**眉山职业技术学院**  
**二期公共场地改造项目现场答疑会**  
**情况通报**

2023年3月14日下午14:30—15:30,学校组织二期公共场地改造项目报名供应商参加现场答疑会,现将答疑会情况通报如下:

平面布局图

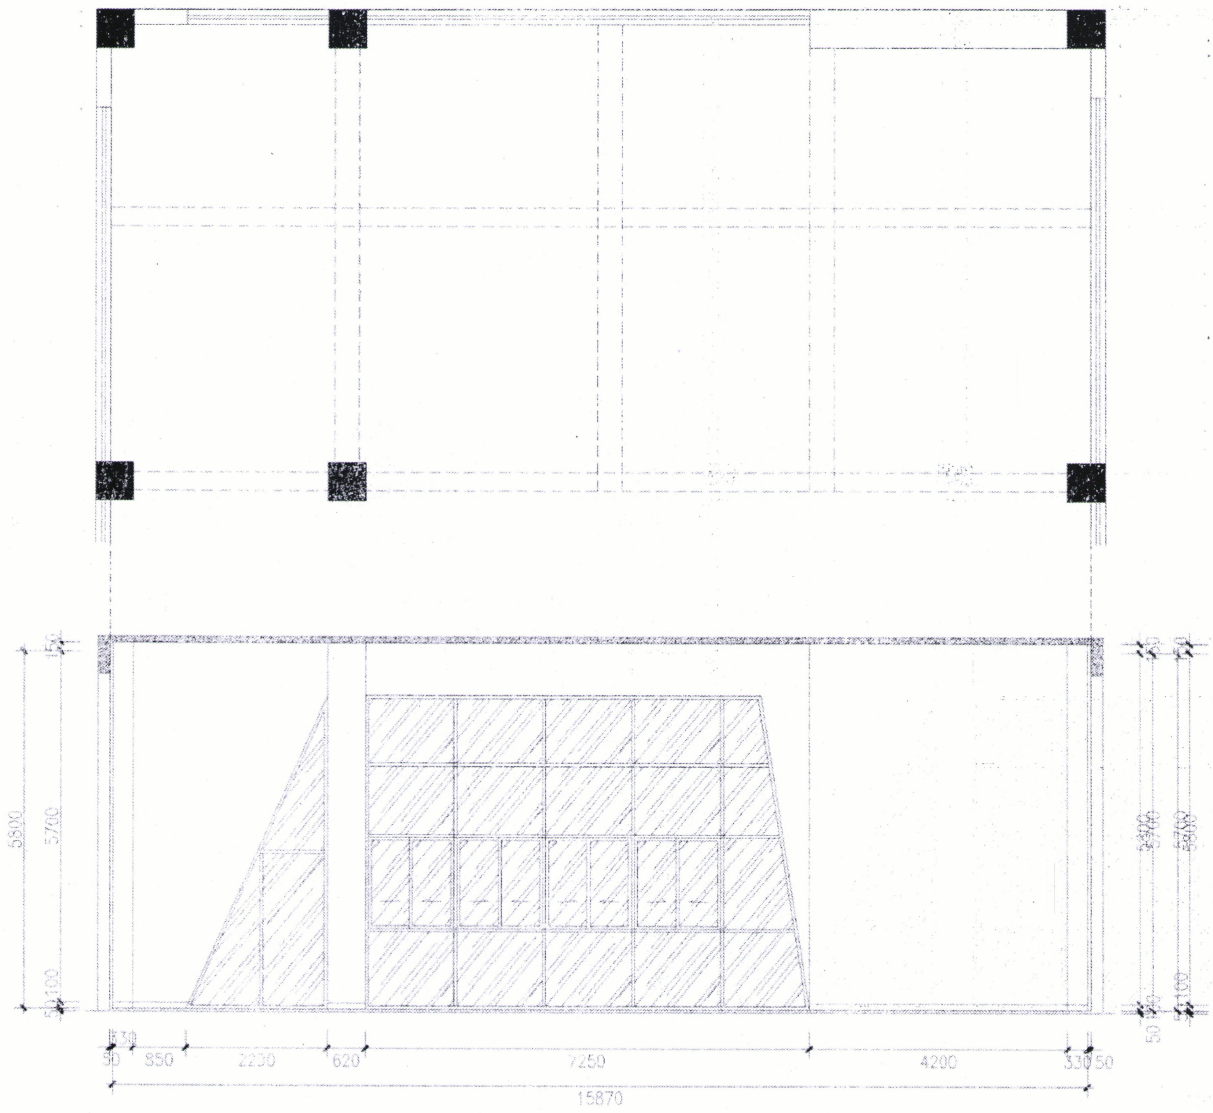
1. 确定图纸中两间教室新砌砖墙体为24墙(加两根构造柱),新砌24墙体内外墙漆颜色与现有墙体一致,无需再做外墙真石漆。墙外踢脚线颜色与现有踢脚线一致。

3. 在新隔玻璃墙上安装三扇双开玻璃门,尺寸1800\*2100mm。(其中五教两扇、六教一扇,具体位置以甲方现场指定为准)

4. 新隔玻璃墙玻璃厚度:中空钢化6+9+6mm,透明色。

6. 六教新砌墙西侧需安装一道尺寸为1300\*2100mm的双开钢制防盗门,颜色样式与现有教室门一致。

7. 确定玻璃隔断下用标砖新砌240mm厚200mm高地台,并贴砖,砖颜色与现有地砖一致。

8. 封闭范围:承重柱范围内进行封闭。
